# 【燃料デブリについて】

### 要確認事項Q2

\* 1号機 原子炉内を減圧させた際の温度上昇のメカニズムとそのリスク およびリスク対応

出典:第65回廃炉・汚染水対策チーム会合/事務局会議(2019.4.25)

AWJ作業時のPCVへの水の流入イメージ

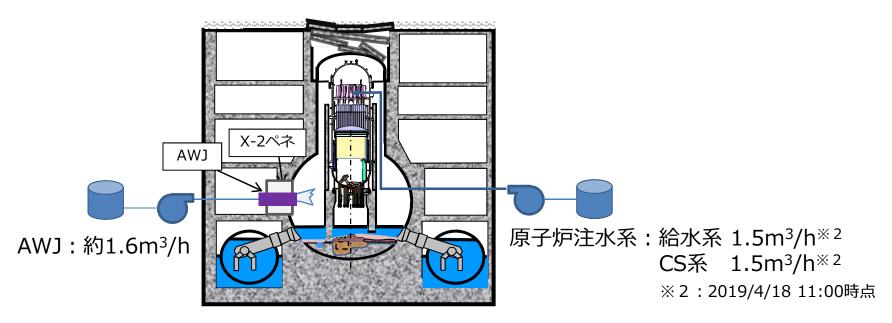
\* 1号機 AWJ作業による一時的な原子炉内の増水に対する再臨界の可能性 について

- AWJ作業に伴い使用する水のPCV内への流入量が一時的に上昇する。
- AWJによりPCV内への流入量が追加されることから,原子炉未臨界維持に必要な安全措置※1を事前に講じた上で作業を実施する。
  - 希ガスモニタによる未臨界監視
  - ホウ酸水注入準備
  - ※1:AWJは実施計画III章 第1遍 第18条に定める原子炉注水系にあたらないが,任意の24時間あたりの原子炉格納容器内への注水量増加幅が1.0m³/hを超えることから,上記安全措置を実施する。
